Commission économique pour l'Europe**Comité des transports intérieurs****Groupe de travail des problèmes douaniers
intéressant les transports****137^e session**

Genève, 10-13 juin 2014

**Convention douanière relative au transport international
de marchandises sous le couvert de carnets TIR****(Convention TIR de 1975): Révision de la Convention****– propositions d'amendements à la Convention: véhicules
à bâches coulissantes****Véhicules et conteneurs à bâches coulissantes****Communication du Comité de liaison de la construction
de carrosseries et de remorques****I. Introduction**

Croquis n° 9 (suite)**Croquis n° 9.4**

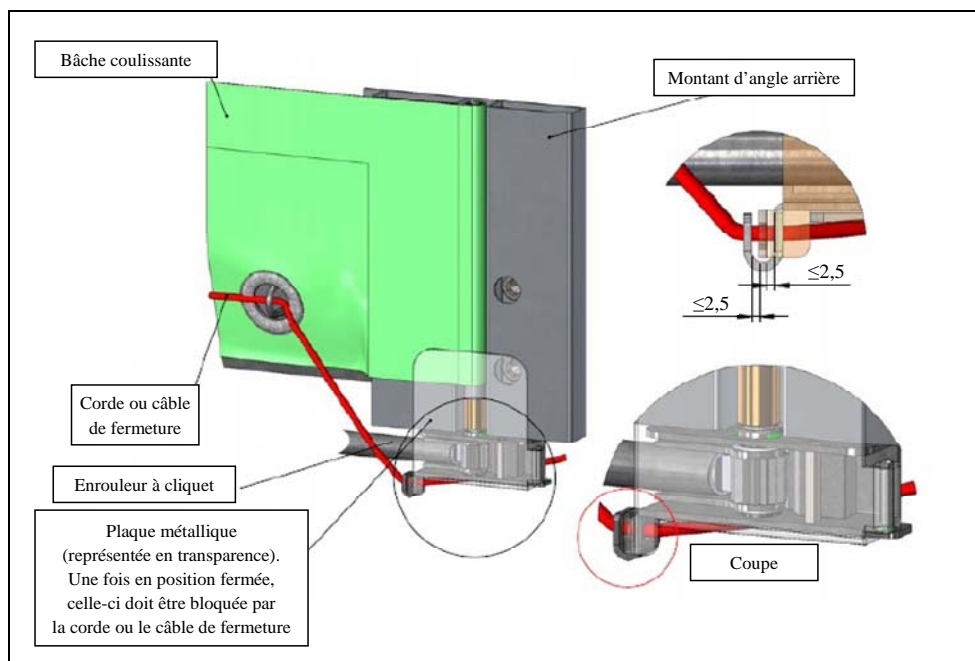
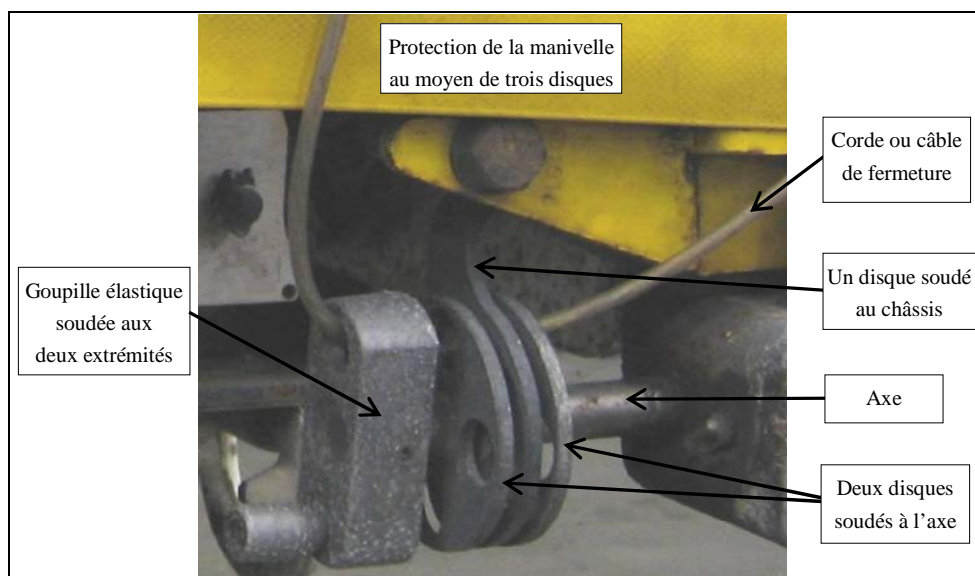
7. Remplacer le croquis n° 9 par le suivant:

Pour tendre la bâche coulissante horizontalement, on utilise un enrouleur à cliquet (habituellement à l'arrière du véhicule). Le présent croquis donne deux exemples a) et b) de la manière de verrouiller l'enrouleur à cliquet ou le tendeur à réducteur.

a) Verrouillage de l'enrouleur à cliquet**b) Verrouillage du tendeur à réducteur**

Croquis n° 9.5

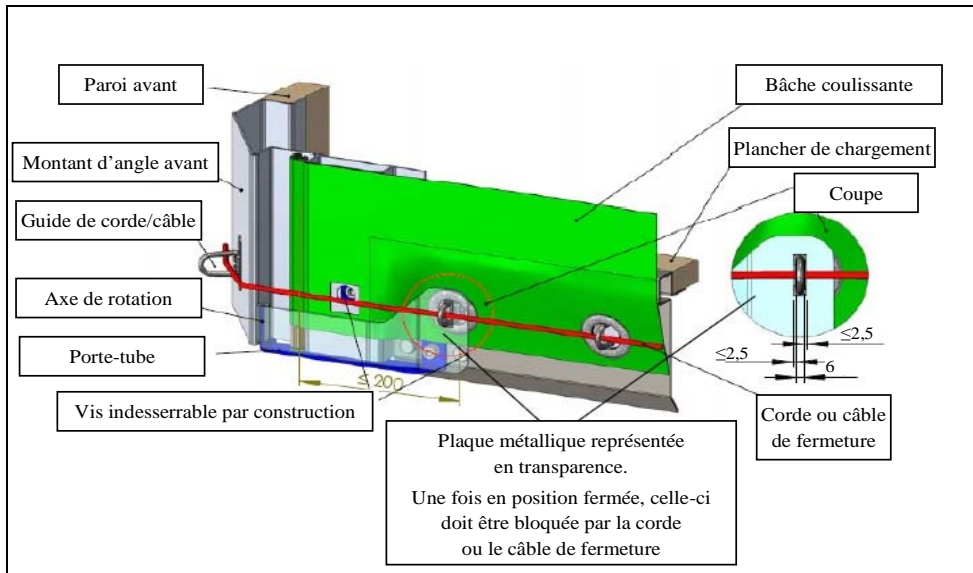
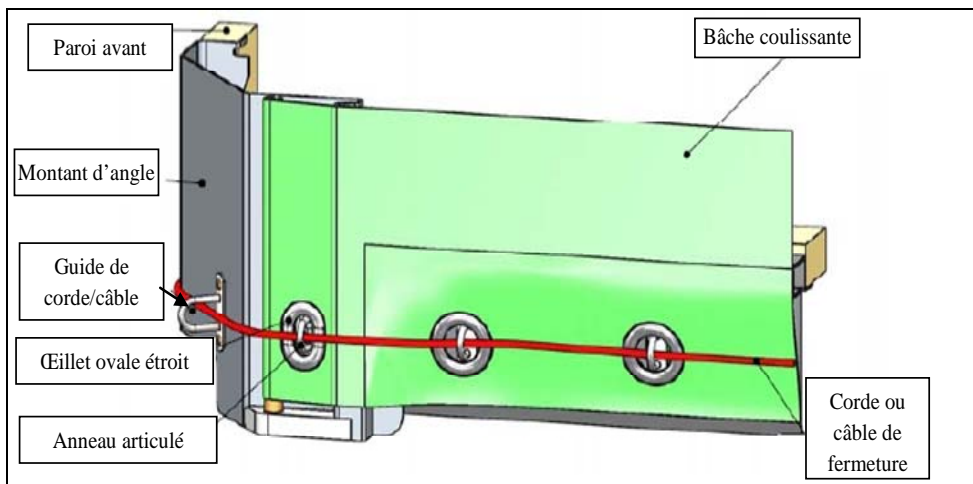
Pour fixer la bâche coulissante de l'autre côté (habituellement à l'avant du véhicule), on peut utiliser les systèmes a) ou b) suivants.

a) Plaque métallique

b) Œillet ovale étroit, système antilevage pour le tube de tension

Croquis n° 10

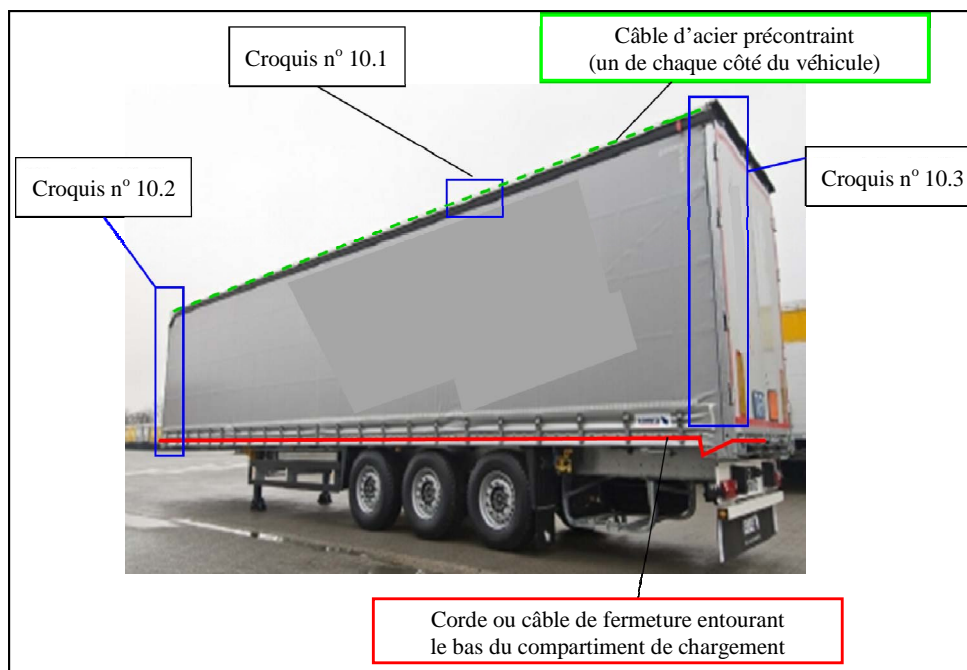
8. Après le croquis n° 9, *ajouter* un nouveau croquis n° 10:

Ce croquis illustre un exemple de véhicule ainsi que les importantes prescriptions décrites à l'article 5 de l'annexe 2.

Croquis n° 10.1

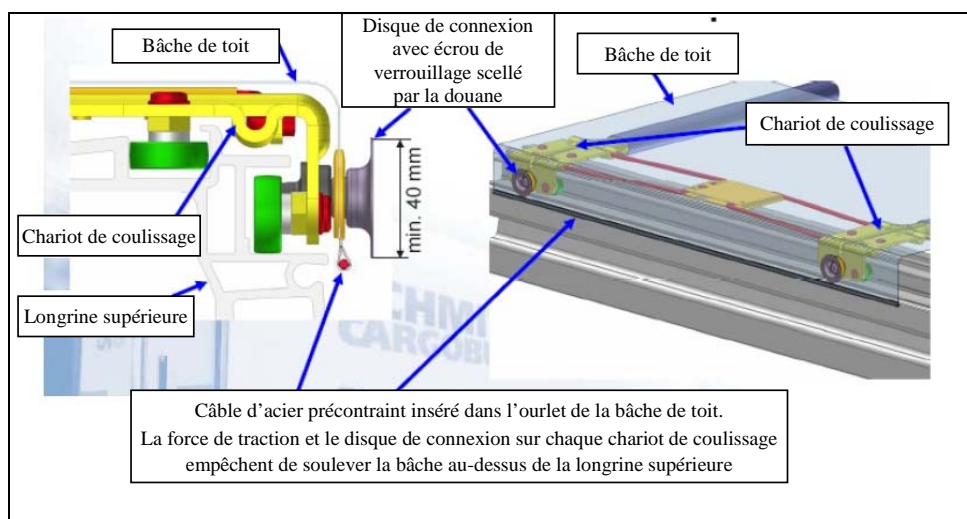
Deux câbles d'acier précontraint, insérés dans l'ourlet des bâches latérales, sont fixés de chaque côté du compartiment de chargement. Chacun d'eux est fixé à l'avant (voir croquis 10.2) et à l'arrière du compartiment (voir croquis 10.3). La force de traction et le disque de connexion sur chaque chariot de coulissage empêchent de soulever le câble et l'ourlet au-dessus de la longrine supérieure.

Croquis n° 10.2

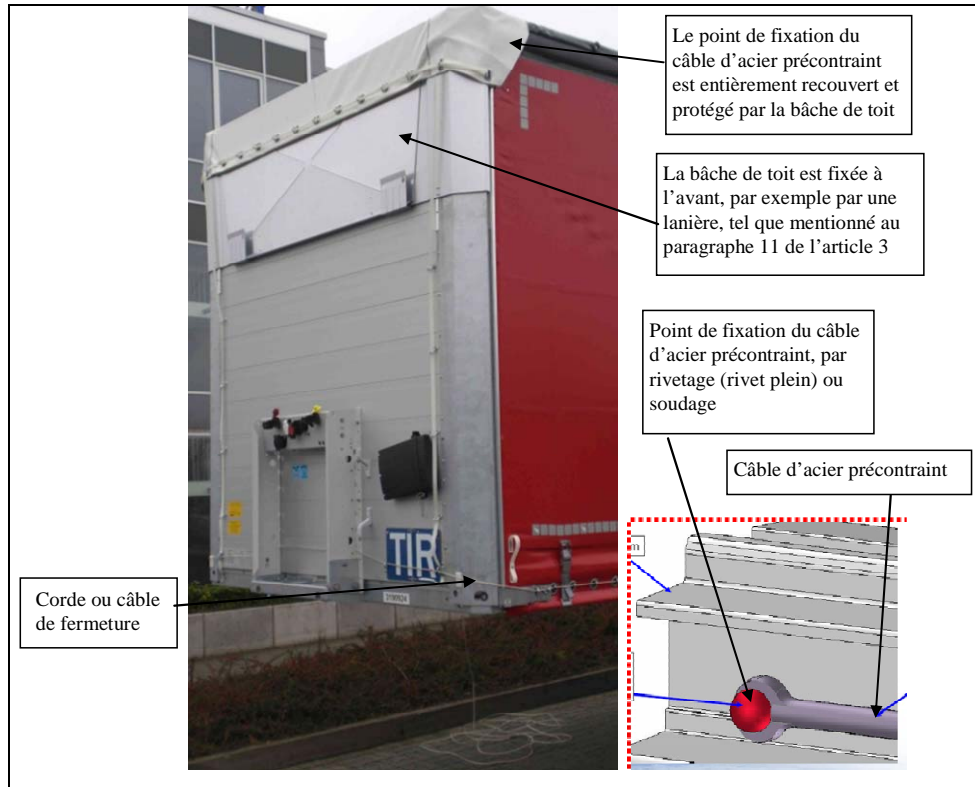
La bâche de toit doit recouvrir la partie pleine du toit de telle manière qu'elle ne puisse être tirée par-dessus l'arête supérieure de la longrine supérieure.

Croquis n° 10.3

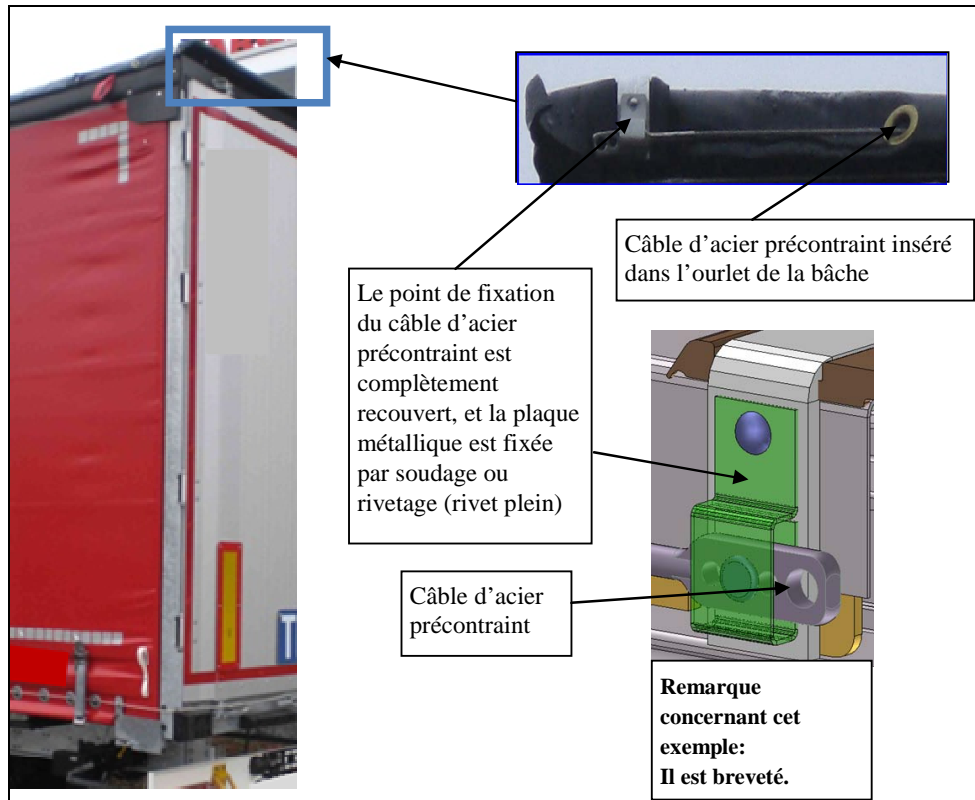
À l'arrière, un dispositif spécial, par exemple une plaque déflectrice, est monté sur le toit et empêche d'accéder au compartiment de chargement sans laisser de traces visibles une fois les portes fermées et scellées.

Croquis n° 9 (suite)**Croquis n° 9.4**

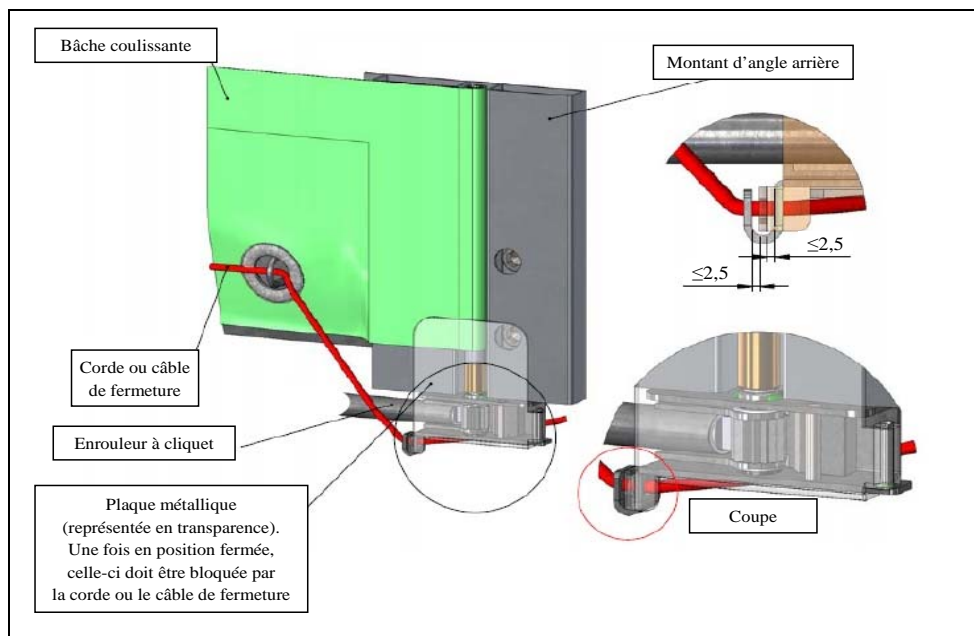
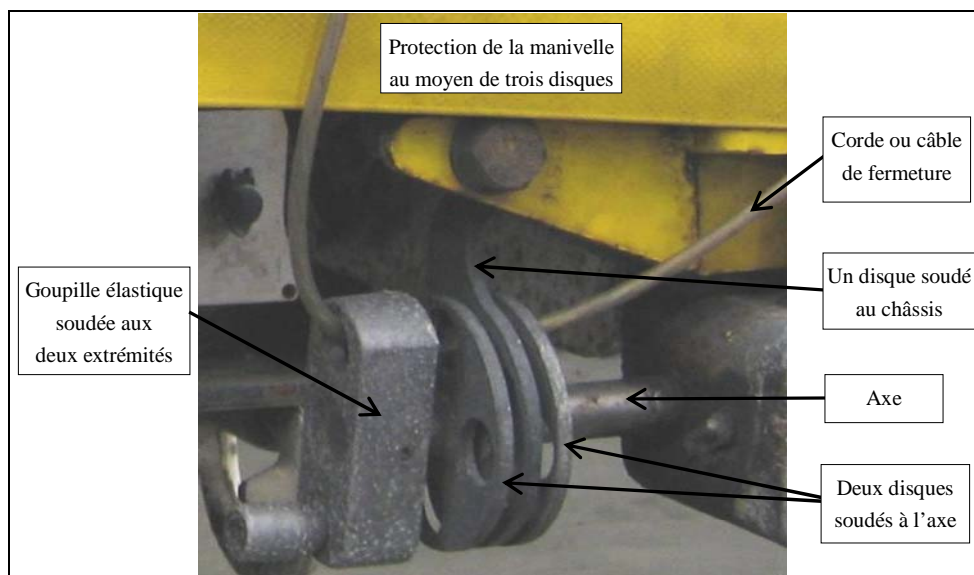
12. Remplacer le croquis n° 9 de la première partie de l'annexe 7 par le suivant :

Pour tendre la bâche coulissante horizontalement, on utilise un enrouleur à cliquet (habituellement à l'arrière du conteneur). Le présent croquis donne deux exemples a) et b) de la manière de verrouiller l'enrouleur à cliquet ou le tendeur à réducteur.

a) Verrouillage de l'enrouleur à cliquet**b) Verrouillage du tendeur à réducteur**

Croquis n° 9.5

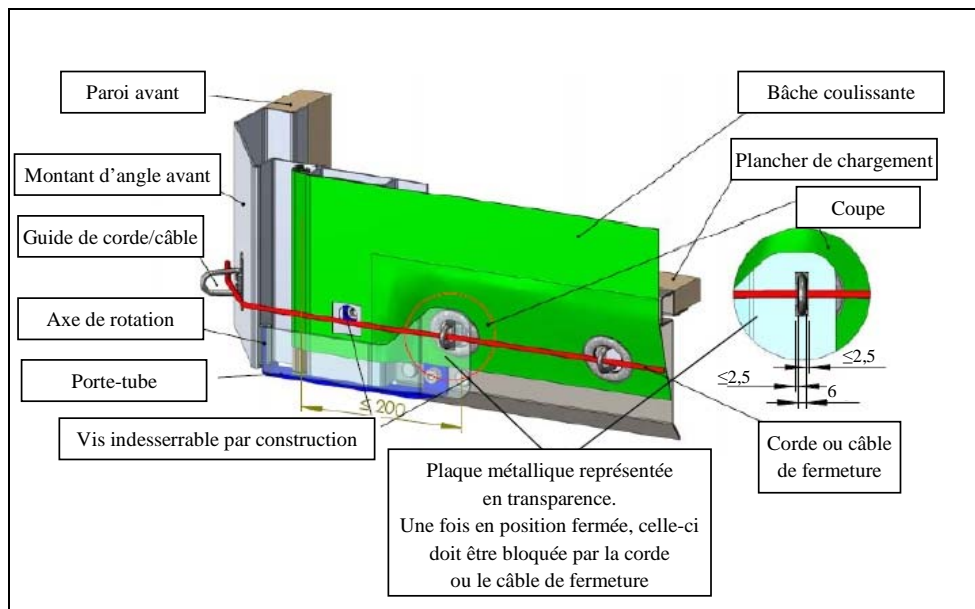
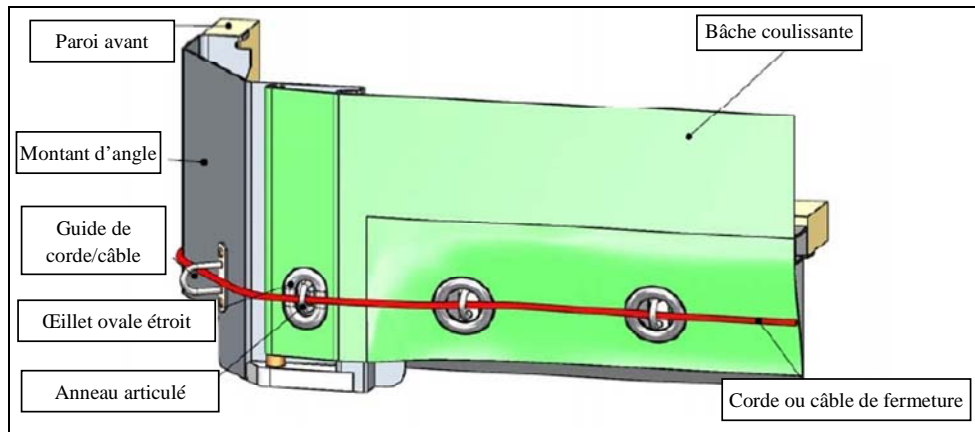
Pour fixer la bâche coulissante de l'autre côté (habituellement à l'avant du conteneur), on peut utiliser les systèmes a) ou b) suivants.

a) Plaque métallique

b) Œillet ovale étroit, système antilevage pour le tube de tension

Croquis n° 10

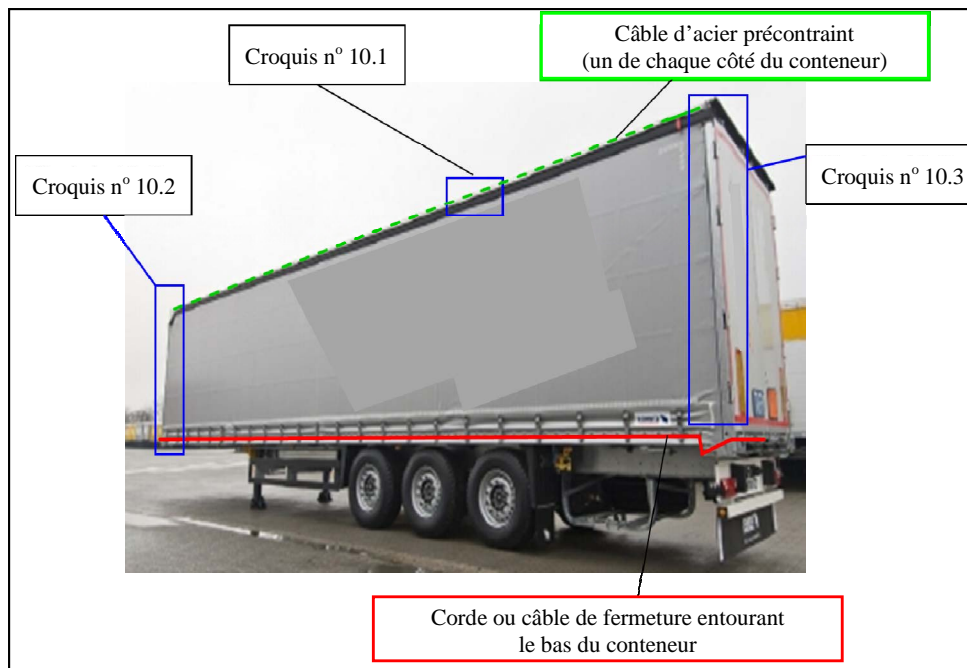
13. Après le croquis n° 9, *ajouter* un nouveau croquis n° 10:

Ce croquis illustre un exemple de conteneur ainsi que certains points importants décrits à l'article 6 de la première partie de l'annexe 7.

Croquis n° 10.1

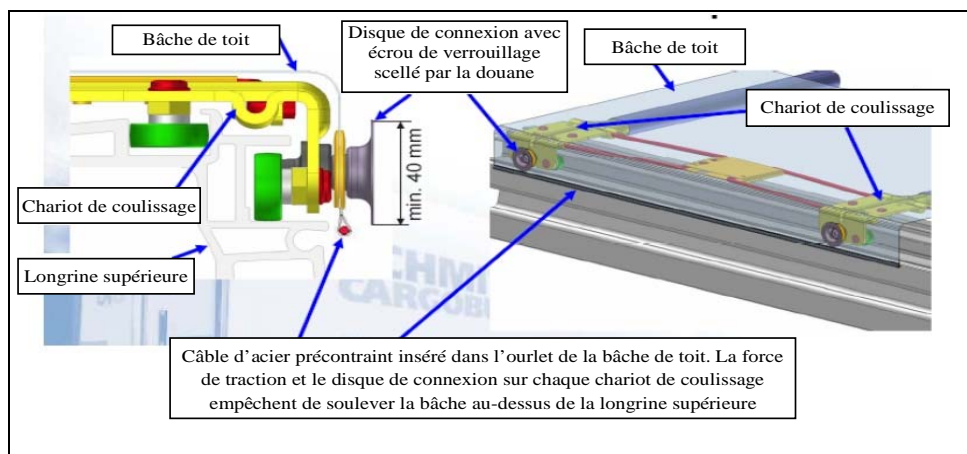
Deux câbles d'acier précontraint, insérés dans l'ourlet des bâches latérales, sont fixés de chaque côté du conteneur. Chacun d'eux est fixé à l'avant (voir croquis 10.2) et à l'arrière du conteneur (voir croquis 10.3). La force de traction et le disque de connexion sur chaque chariot de coulissage empêchent de soulever le câble et l'ourlet au-dessus de la longrine supérieure.

Croquis n° 10.2

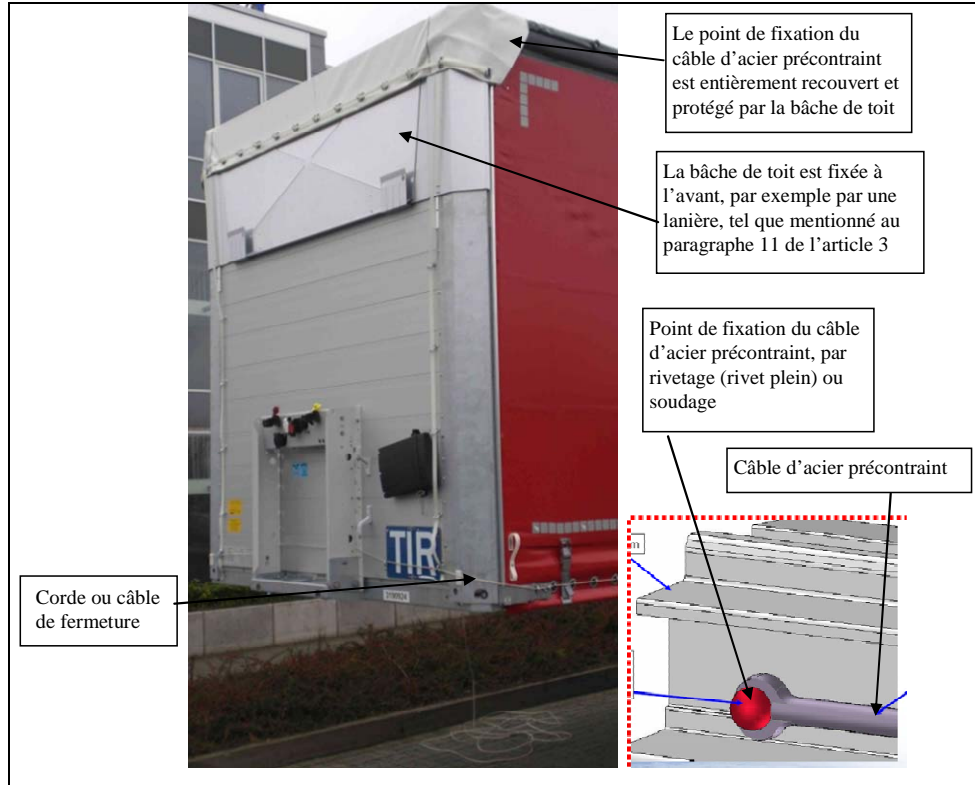
La bâche de toit doit recouvrir la partie pleine du toit de telle manière qu'elle ne puisse être tirée par-dessus l'arête supérieure de la longrine supérieure.
